BEMÖTANDE

Mål nr M 4842-23; Svensk Kärnbränslehantering AB, tillstånd enligt miljöbalken till vissa verksamheter och åtgärder vid Kärnbränsleförvaret i Forsmark, Östhammars kommun

Figur 1: Orienteringskarta, utklipp från Bilaga K:38 (domstolens aktbilaga 1102).⁸

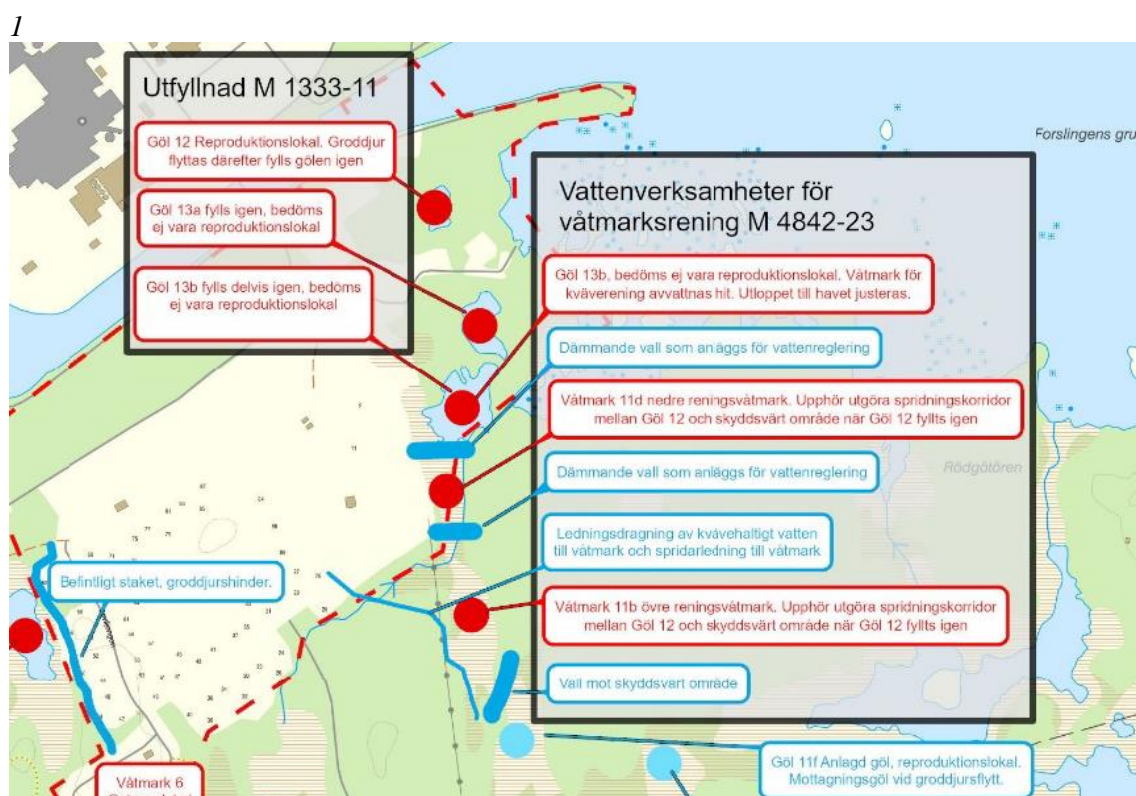
33. *Naturvårdsverket instämmer i att föreslagna skyddsåtgärder kommer medföra att förbuden i artskyddförordningen inte aktualiseras men att skyddsåtgärderna behöver föreskrivas som villkor för att ett ändamålsenligt skydd för arterna ska uppnås. Länsstyrelsen i Uppsala län anser att SKB måste ge in mer information om bland annat skyddsvallens utformning för att tillstånd ska kunna meddelas. Hur stor yta som får tas i anspråk för anläggandet och hur nära göl (11f) som arbeten får ske behöver regleras. Länsstyrelsen anger att avståndet till göl (11f) är olika angivet i underlaget, med 50 respektive 100 meter, samt efterfrågar villkorsförslag om försiktighetsmått vid utförande och kontrollprogram. Det bör föreskrivas att under tidsperioden 15 mars–30 september ska varken anläggningsarbeten i våtmarkerna (11b) och (11d) eller anläggningsarbeten invid göl (13b) genomföras. SMHI anser att det bör redogöras för vilka konsekvenserna blir när våtmark (11b) och våtmark (11f) är mättade och vatten fortfarande tillförs.*

med makadam. I Bilaga D redovisas principskisser över vallarnas och övriga vattenanläggningars läge och utformning. Av artskyddsutredningen framgår att avståndet från den närmaste av gölarna (11f) till den skyddsvall som planeras är cirka 50 meter.⁶ I Bemötandet anges att avståndet är minst 100 meter från göl (11f) till platsen där arbeten med tryckvattenledning i skogsmark kommer att ske.⁷ De angivna avstånden från göl (11f) avser således olika sträckor. För ytterligare referens kring skyddsvallens läge i förhållande till kringliggande gölar och våtmarker, se nedan.
